## 改善箇所説明図

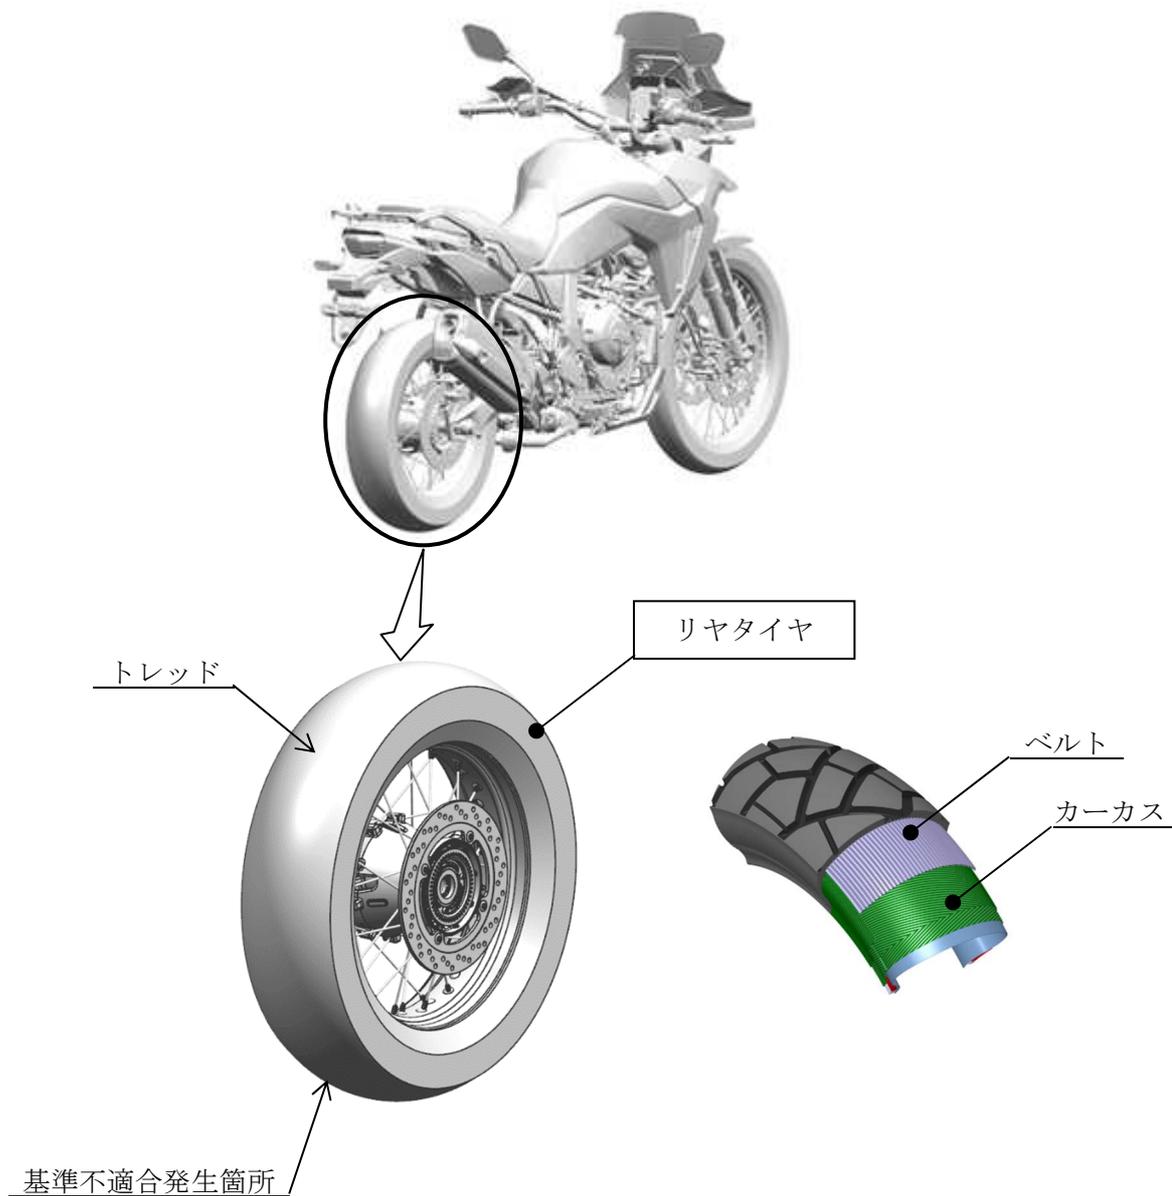
リヤタイヤにおいて、製造時のバラツキで、内部のベルトとカーカス間のゴムが薄くなるものがある。そのため、内部のベルトとカーカスが剥離し、トレッド部に亀裂や変形が生じることで異常振動が発生し、そのまま使用を続けると最悪の場合、トレッド部が剥離して走行安定性を損なうおそれがある。

全車両、リヤタイヤを対策品と交換する。

識別：車わくの車台番号打刻付近に緑色のシールを貼付する。
